RUIMTELIJKE EN FUNCTIONELE BESCHOUWING PLANNEN HARMONIE-LOCATIE

18-10-2016

Dit document is een beschouwing van de twee plannen voor de Harmonielocatie; de 7 Dorpelingen en In Harmonie. Het is samen met 'Vergelijking plannen Harmonielocatie' van Aad Trompert een document die beide plannen naast elkaar legt. Er zijn geen plus- of minpunten uitgedeeld, er is alleen gekeken hoe deze plannen passen in het weefsel en aansluiten op de openbare ruimte.

Knelpunten

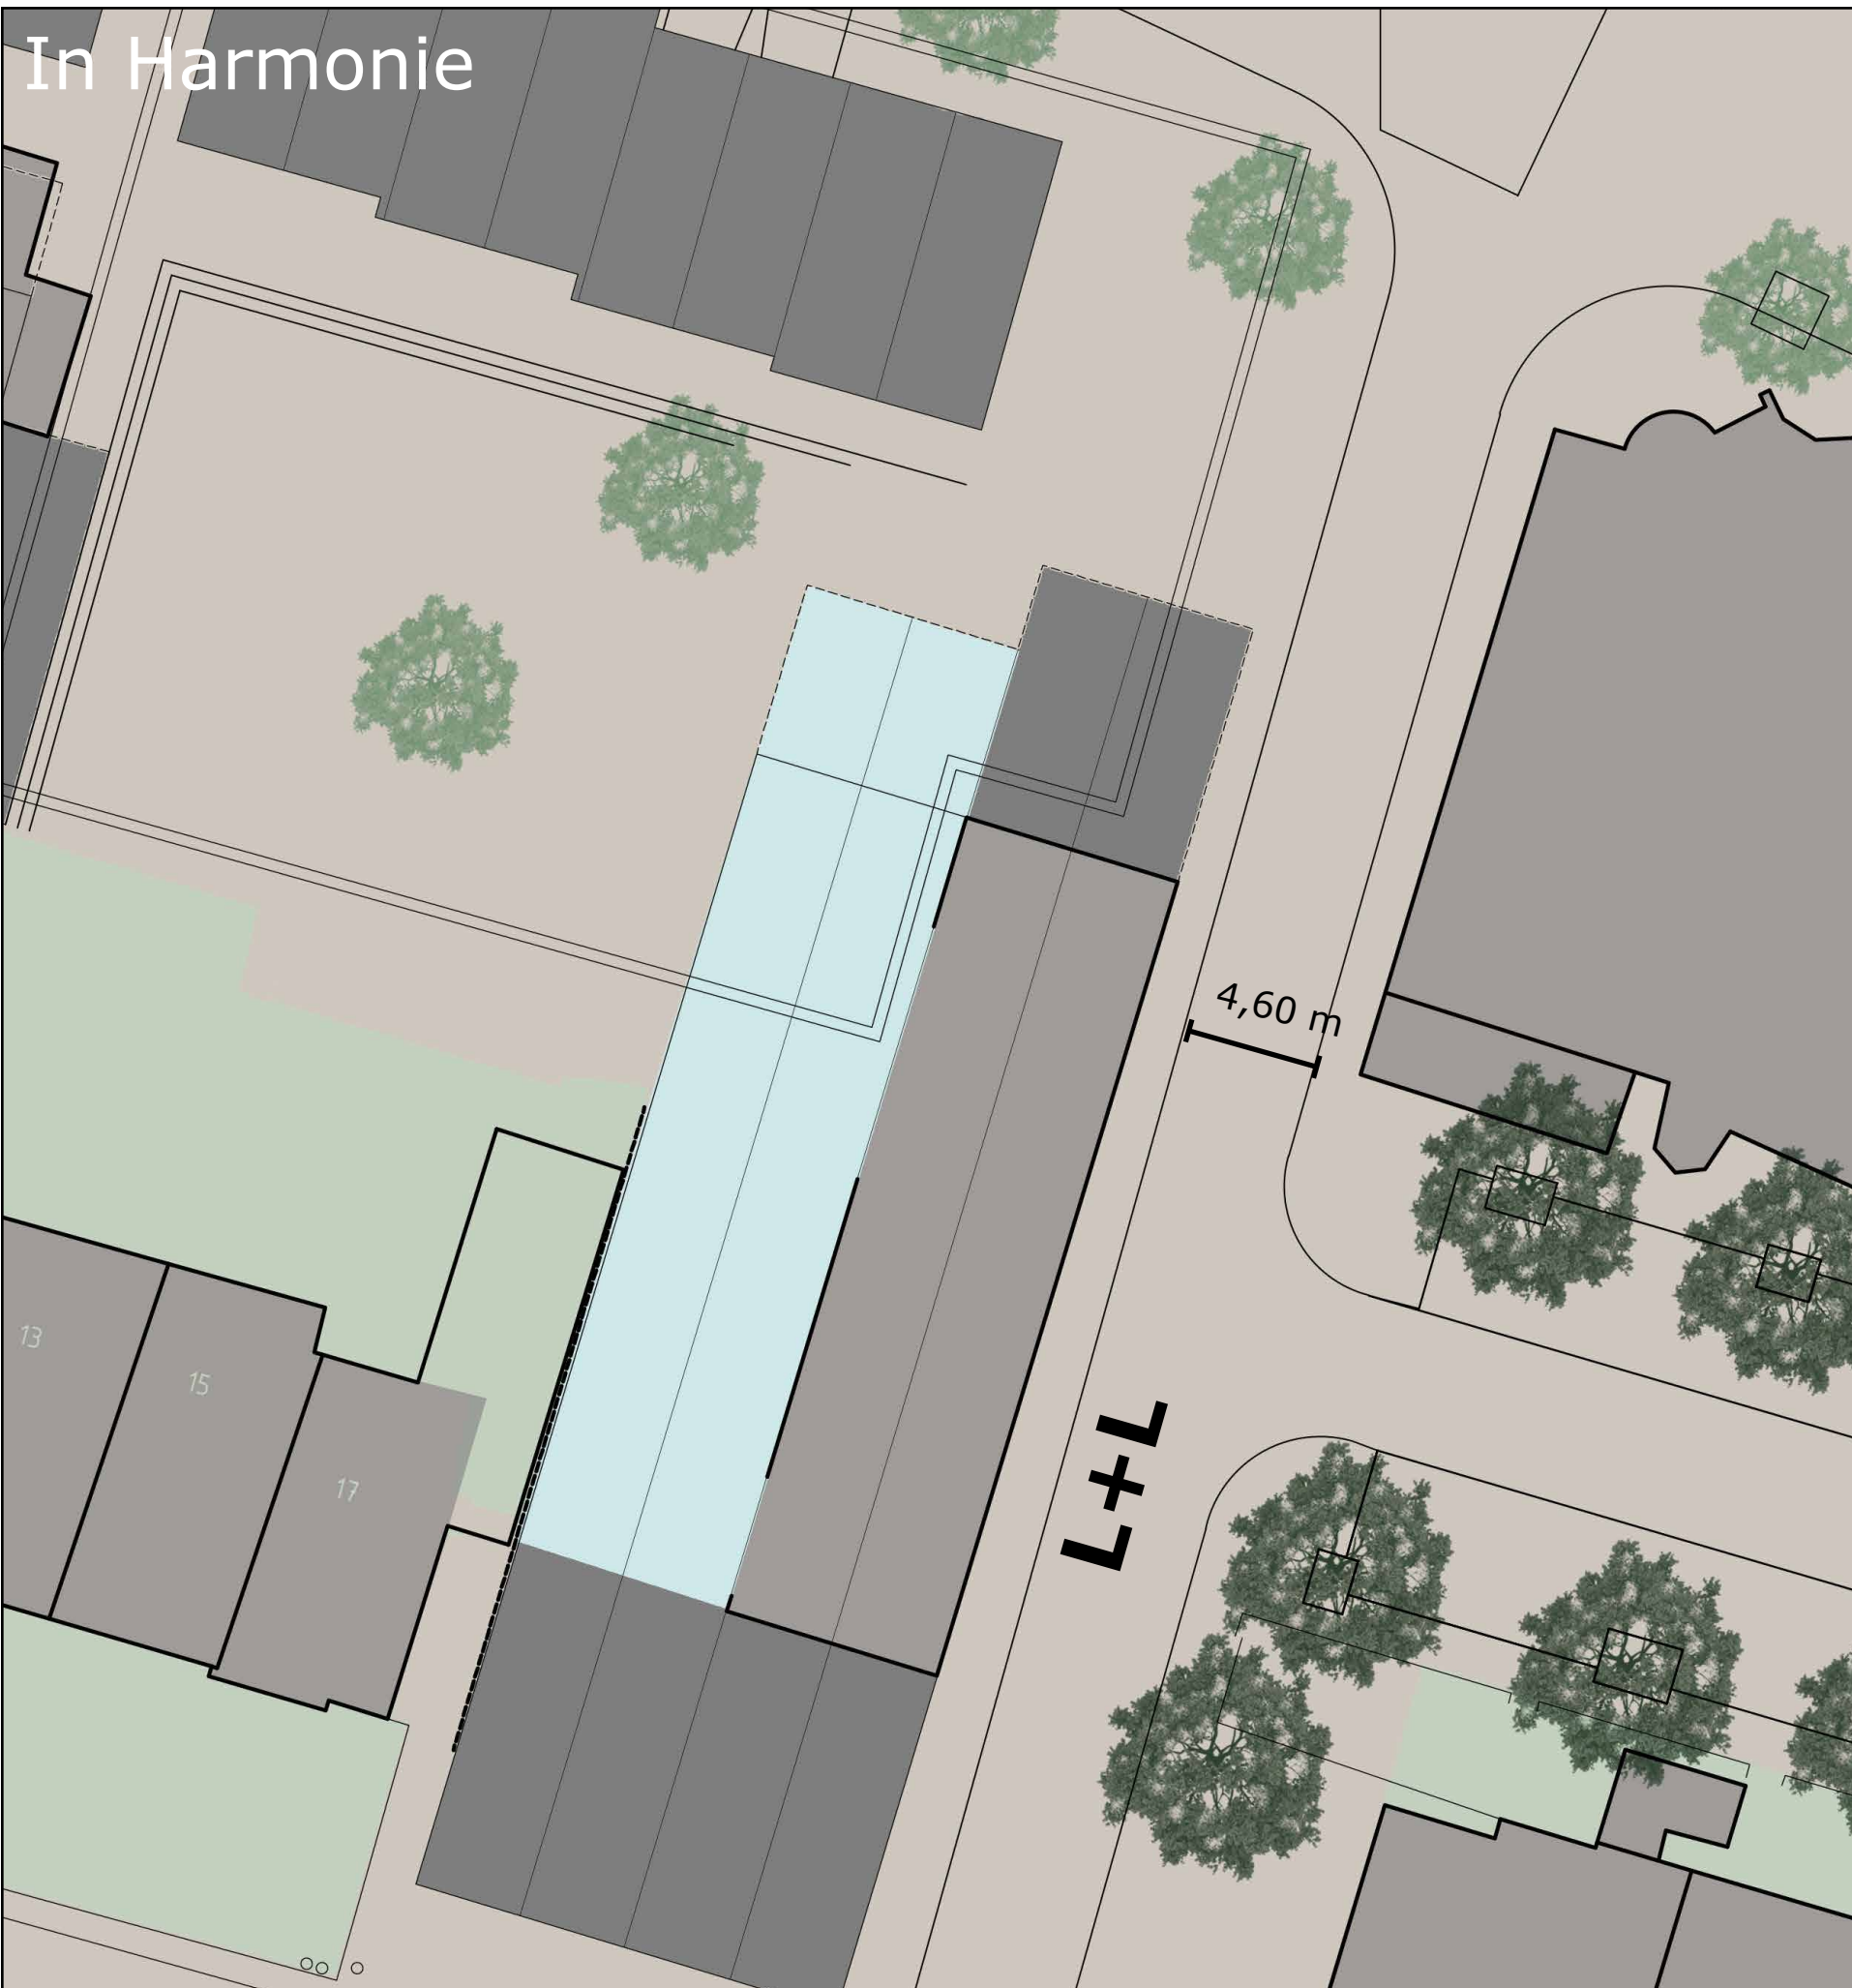
- Te weinig opstelruimte vanuit parkeergarage
- Voetgangers die aan voorzijde willen lopen hebben weinig 'dekking'
- Bushalte moet mogelijk naar noorden verplaatsen om genoeg beschermde ruimte te geven
- Bij drukte zorgt verkeer naar de parkeergarage voor hinder op doorgaand verkeer
- Autoverkeer vana de doorsteek sluit aan op voetgangersoversteek

Knelpunten

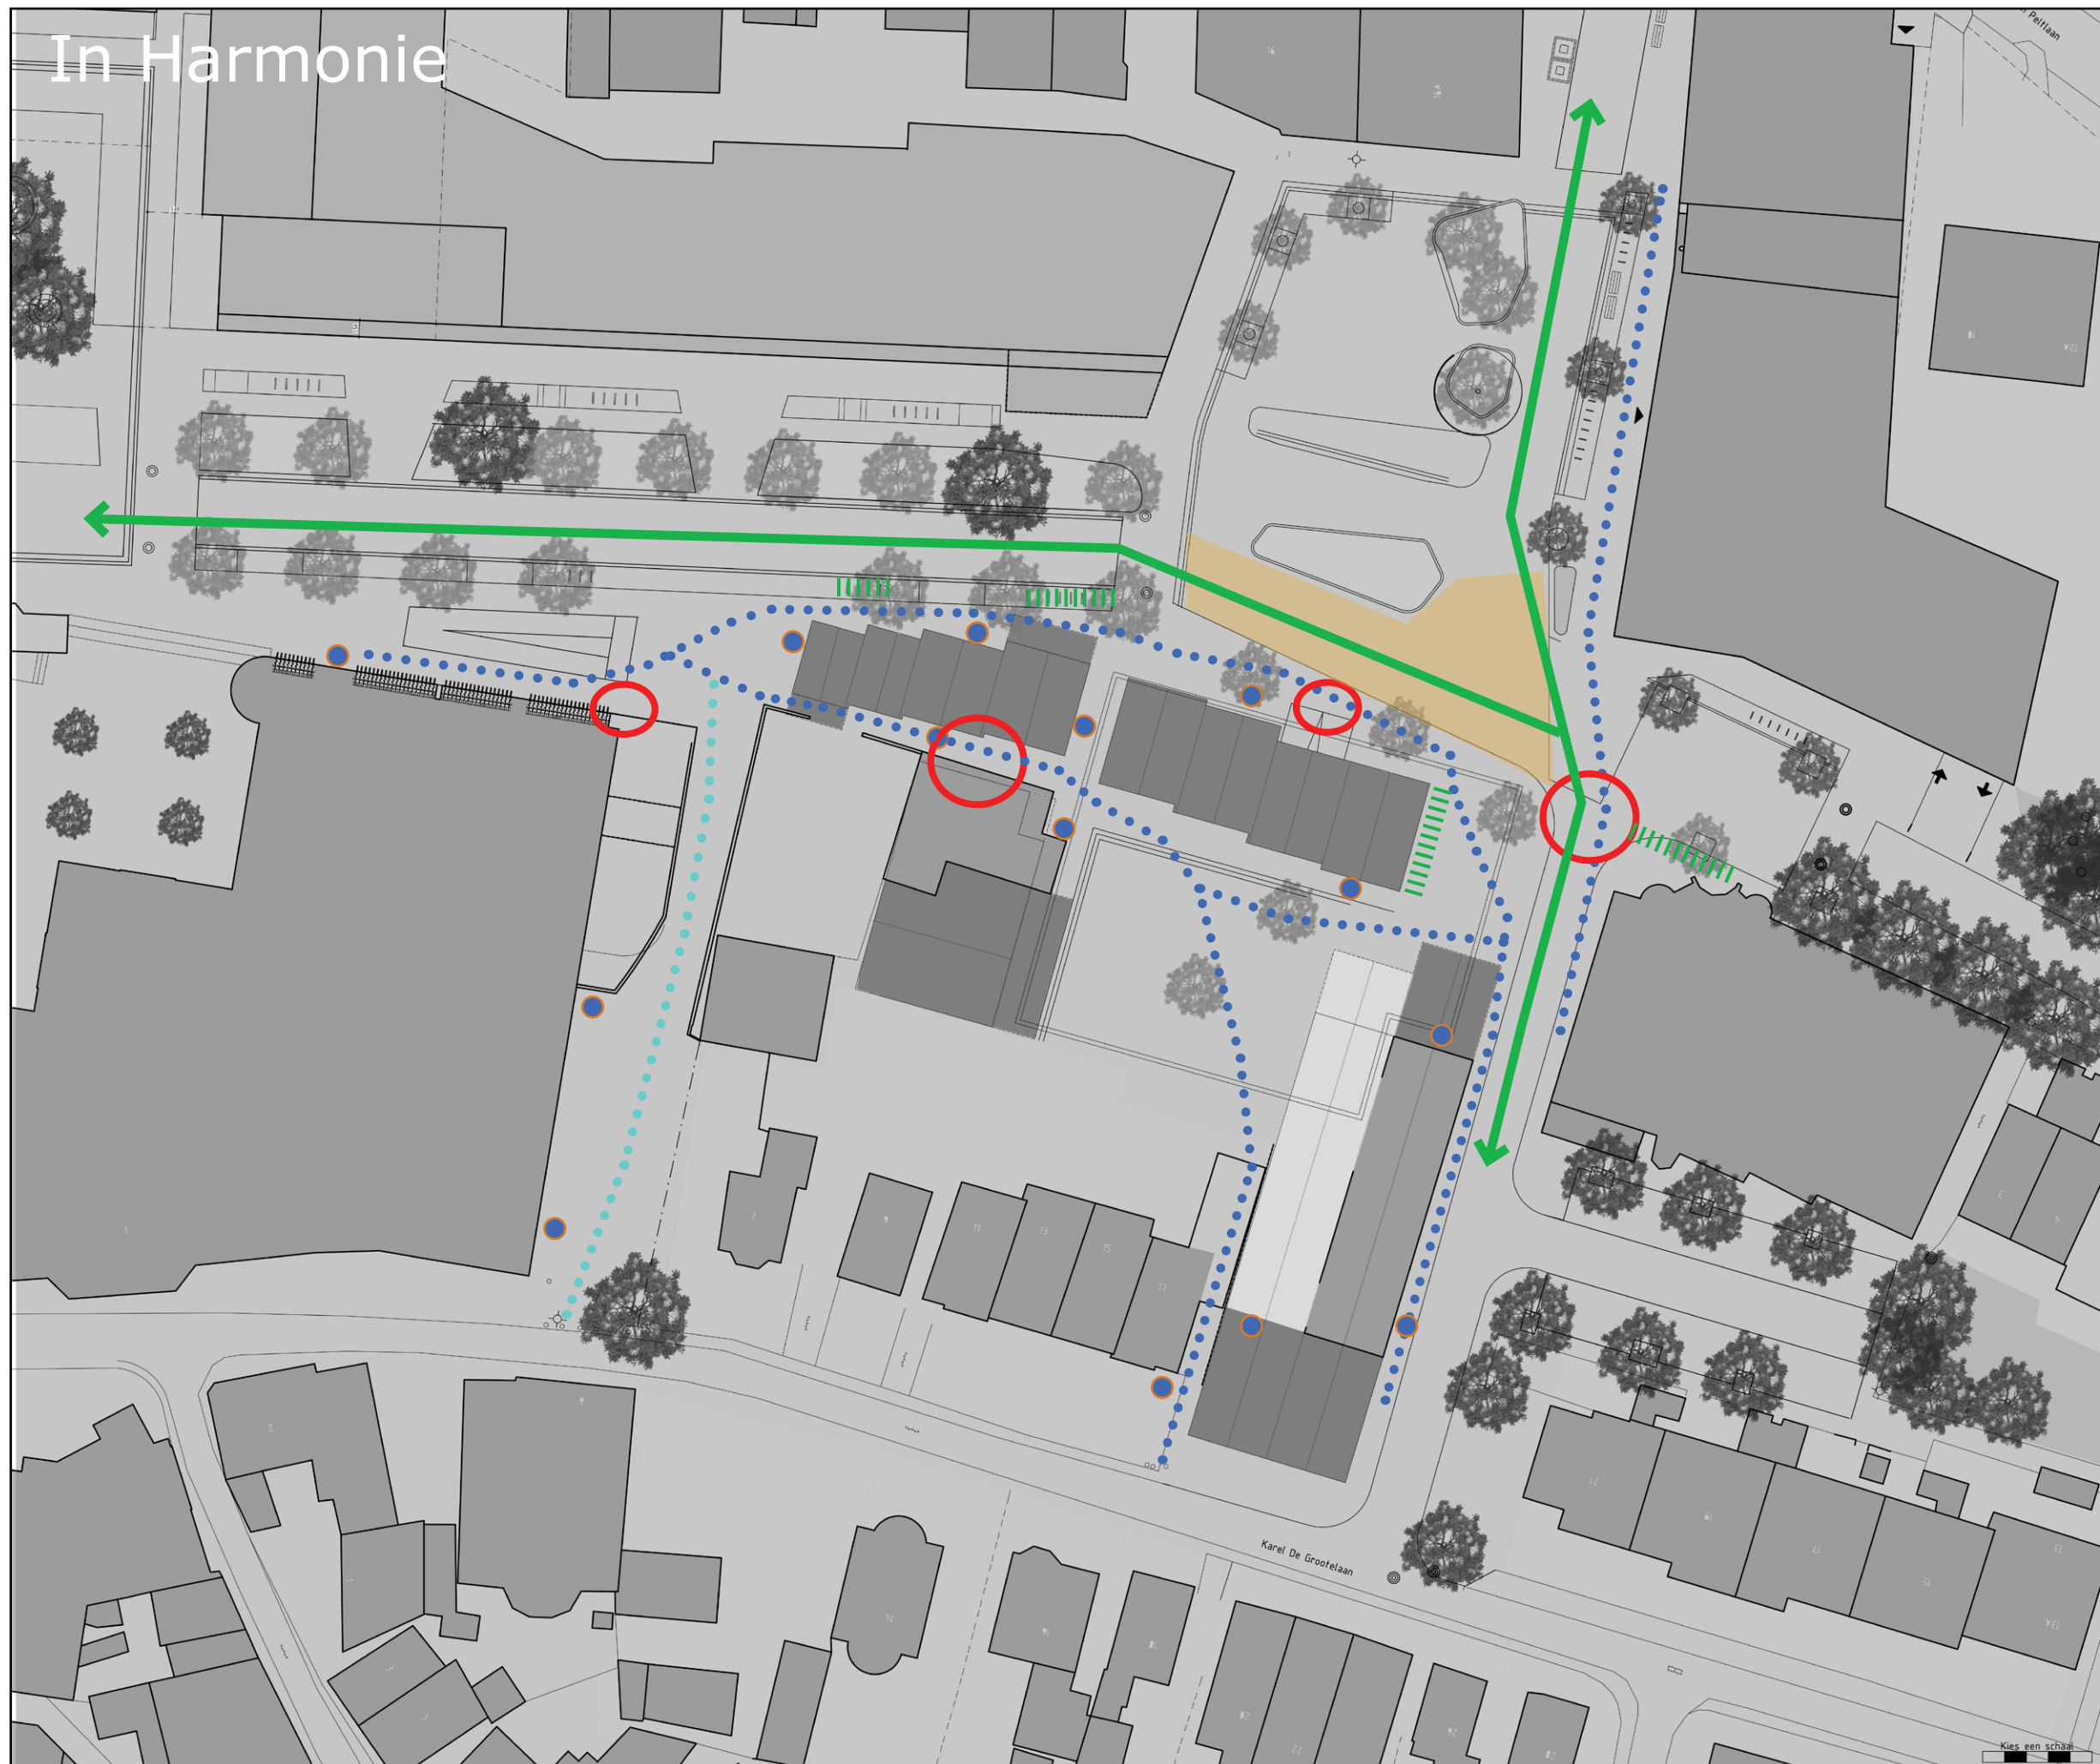
Doorsteek blijft even breed als in de huidige situatie.

Laden en lossen op deze weg is niet ideaal, maar wel mogelijk. Het vervolgen van de route is wel een aandachtspunt (keren via parkeerterrein, of via Karel de Grotelaan)

Tijdens laden en lossen wordt doorgaand verkeer gehinderd

Hoe gaat laden en lossen als de intensiteit hoger wordt?

Knelpunten

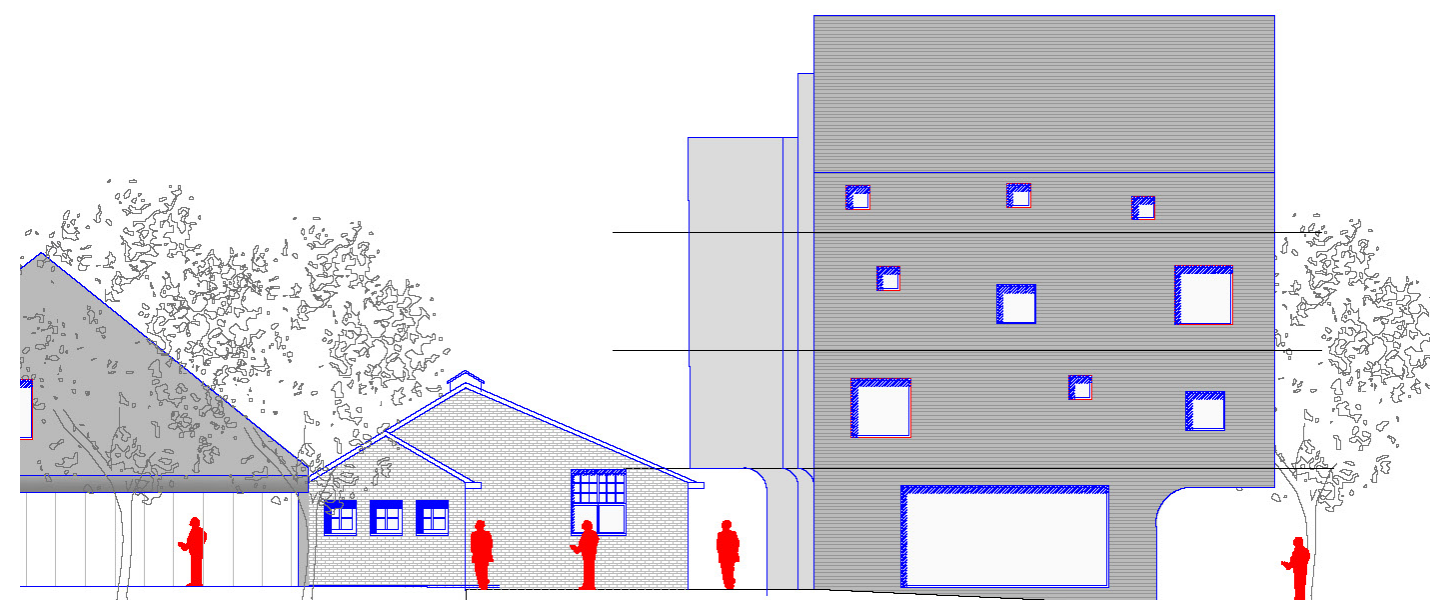
Hoofdroute voor voetgangers is achter de gebouwen langs. Met een hoogte van 15 meter wordt een hele smalle toegang gemaakt naar het plein.

Is dit wenselijk vanuit sociale veiligheid? Minimale breedte van een voetpad is 1,80 (passeerbreedte van 2 rolstoelen).

Route aan noordzijde van het gebouw is kwetsbaar in verband met weinig afscherming van auto en busverkeer.
